Oggetto: [ID_VIP: 7780] Comune di GAVORRANO (GR) – Procedura di Valutazione di Impatto Ambientale ai sensi dell'art.23 del D.Lgs. 152/2006 relativa al progetto per la realizzazione di un nuovo impianto agrofotovoltaico di potenza pari a 14,96 MW, denominato "Gavorrano 1", unito alle opere di connessione alla RTN, da realizzarsi nel Comune di Gavorrano (GR), in località "Strada Comunale Poggio al Fabbro".

Proponente: Gavorrano S.r.l.

Richiesta di documentazione integrativa

Schema esemplificativo dei tre sottocampi, così come sono rappresentati sulle tavole di progetto, elaborato su Gis a cura della SS-PNRR.

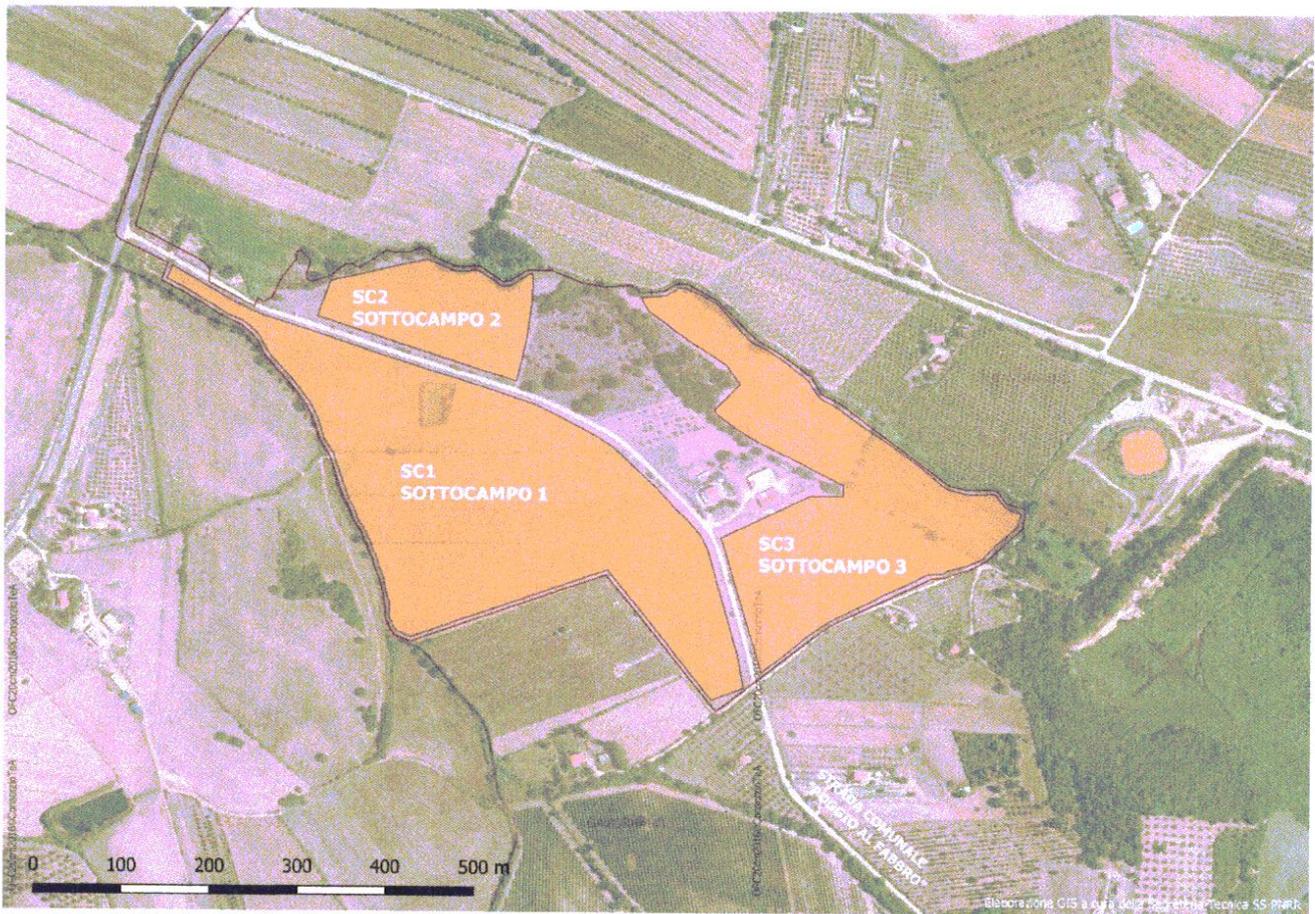
Tuttavia nei layout di progetto rappresentati sui grafici sono individuati **3 sottocampi**, con tre diverse recinzioni e tre cancelli di accesso, con una cabina a servizio del sottocampo SC1 ed una a servizio dei sottocampi SC2 e SC3.

Una delle visuali prescelte (6) lungo la strada comunale "Poggio al Fabbro", con la rappresentazione della situazione ante e post operam.

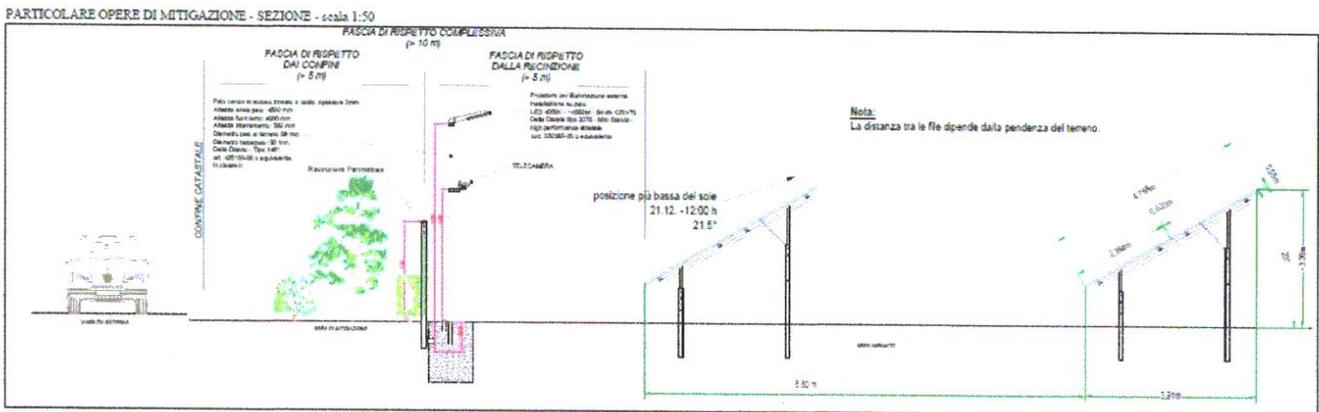
La mitigazione proposta dal proponente, con lo sviluppo regolare e serrato delle ginestre in primo piano e gli ulivi sul filare produttivo retrostante presenta diversi aspetti problematici. In primo luogo in tutti i fotoinserimenti non sono rappresentate le recinzioni, i pannelli fotovoltaici ed i pali per l'illuminazione e per il sistema di videosorveglianza, che raggiungono l'altezza di 4,5 mt e sono posizionati su entrambi i lati della strada, in adiacenza alle recinzioni, con un passo di circa 30 metri. Non è chiaro il funzionamento del sistema di illuminazione dislocato lungo le recinzioni, e soprattutto quali sono i sistemi progettati per garantirne l'accensione solo limitatamente ai casi eccezionali di intrusione. Non è superfluo sottolineare l'incongruenza di una illuminazione di questo tipo con la percezione di questa parte del paesaggio agrario all'imbrunire e nelle ore notturne, soprattutto perché negli elaborati progettuali non si fa cenno a questi aspetti.

- Analisi paesaggistica che illustri la percezione dinamica delle opere in progetto lungo la via comunale Poggio al Fabbro a diverse distanze, compreso l'innesto con la Strada Provinciale Puntone e le visuali interne nel tratto compreso tra i campi agri-fotovoltaici, con rappresentazione di tutti gli elementi in progetto;

Sezione Tratta dalla tavola GAV20_022100_IMP_D_Opere_Mitigazione

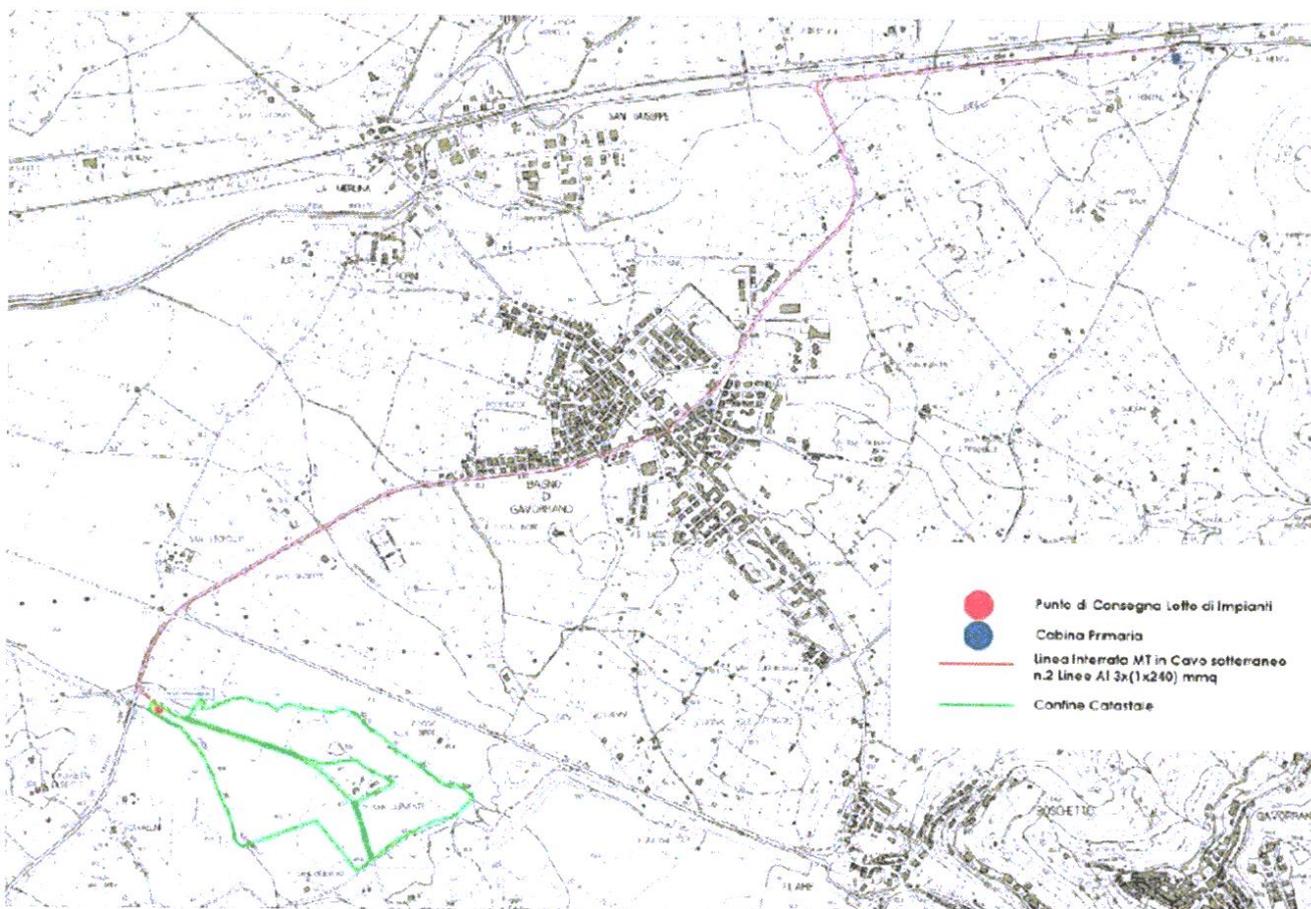
Nelle tavole grafiche e in diversi punti delle relazioni di progetto si indica la successione, dalla strada verso la recinzione, di Ginestra, Ulivo e Lentisco, essenze disposte con un passo pari a 2 metri.

Se la scelta di essenze quali la ginestra ed il lentisco e l'ulivo risulta congruente con i caratteri di questa fascia fitoclimatica, la regolarità del loro impianto deve essere accuratamente verificata

per evitare di inserire, nella percezione dinamica che si ha del paesaggio percorrendo la strada comunale Poggio al Fabbro, affiancata da siepi naturalmente distribuite in maniera discontinua, un elemento di spiccata artificialità e rigore geometrico.

Studio Intervisibilità Teorica, Tavola D_Corografia_VP con la localizzazione dei punti di vista critici (VP) prescelti.

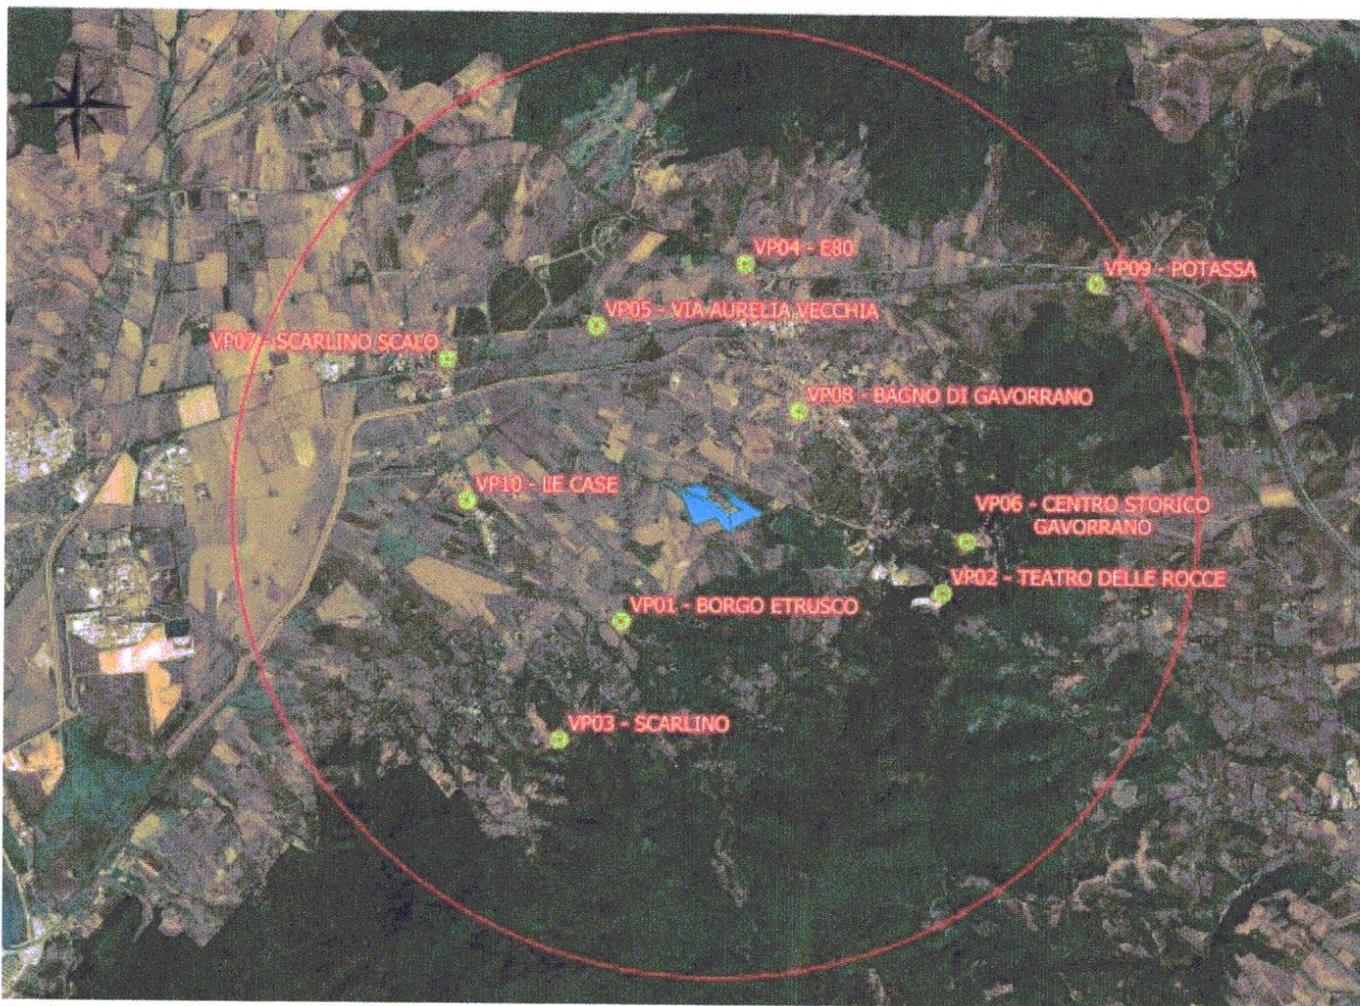
In particolare dalla lettura delle tavole VP01-VP10 non risulta chiara, nelle restituzioni dei fotoinserti, la rappresentazione per dimensione e consistenza visiva degli impianti fotovoltaici in rapporto alle carte della intervisibilità. Dalla analisi delle carte di intervisibilità l'impianto risulta visibile da 4 dei dieci punti prescelti: VP01 (Borgo Etrusco), VP02 (Teatro delle Rocce), VP03 (centro storico di Scarlino), VP06 (Centro storico di Gavorrano).

- Revisione delle tavole a corredo della Analisi di Intervisibilità teorica, e della Relazione di Inserimento Paesaggistico, con fotoinserti che includano sempre la sagoma dei campi fotovoltaici, su immagini fotografiche nitide, non selezionate da Street View di Google, e con angoli di ripresa prossimi alla percezione umana (60-90 gradi);

Immagini tratte dalla Tav. GAV20_030206_D_Analisi_VP03 (Scarlino)

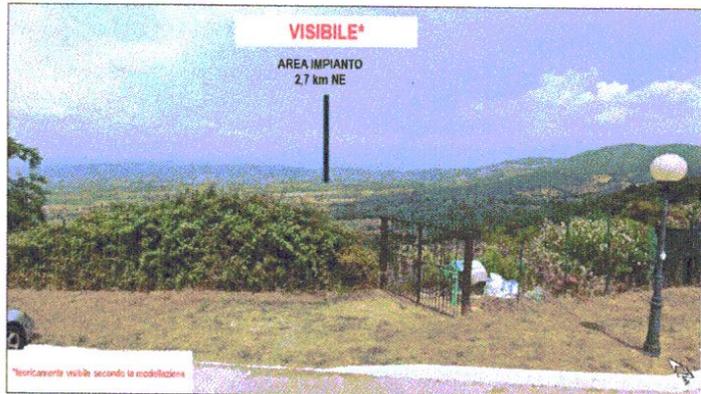
A titolo di esempio, nella analisi di VP03 (Scarlino) la carta della intervisibilità restituisce una significativa copertura visiva dell'area dell'impianto, che però nel fotoinserto apparentemente non risulta rappresentato ma solo segnalato da una freccia verticale. Per questo tipo di rappresentazioni è indispensabile scegliere immagini nitide, realizzate con una buona visibilità, con apertura angolare di circa 60-90 gradi, evitando le riprese con grandangolo come quelle utilizzate nelle rappresentazioni sulle tavv. VP01-VP10, che in parte sono state addirittura estratte con il sistema Street View di Google, quando disponibile, come viene dichiarato al punto 4, a pag. 7 dello Studio di intervisibilità teorica.

Immagini tratte dalla Tav. GAV20_030206_D_Analisi_VP01 (Borgo etrusco)

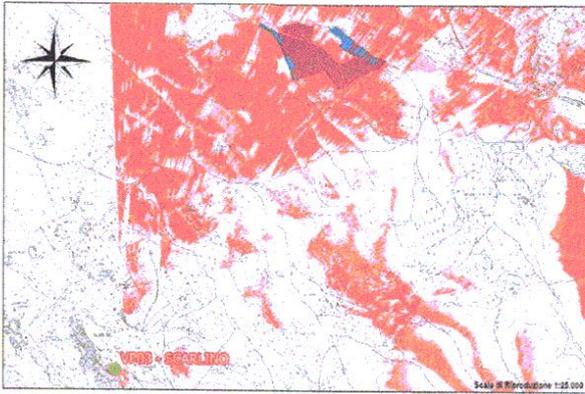
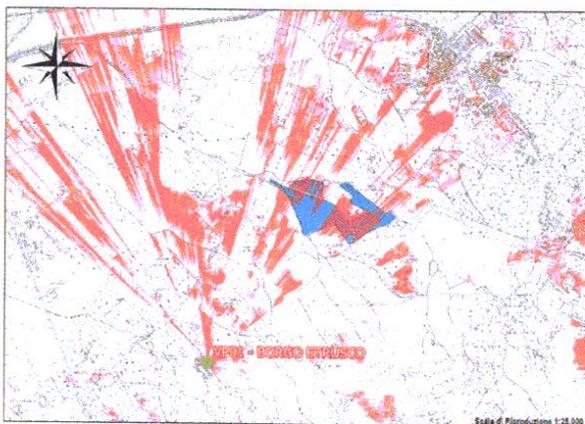
Per quel che riguarda l'analisi dal punto VP1 non è chiaro il rapporto tra la carta dell'intervisibilità, dalla quale risulta una evidente copertura visiva dell'area dell'impianto, ed il fotoinserimento, in cui l'impianto risulta invece non visibile.
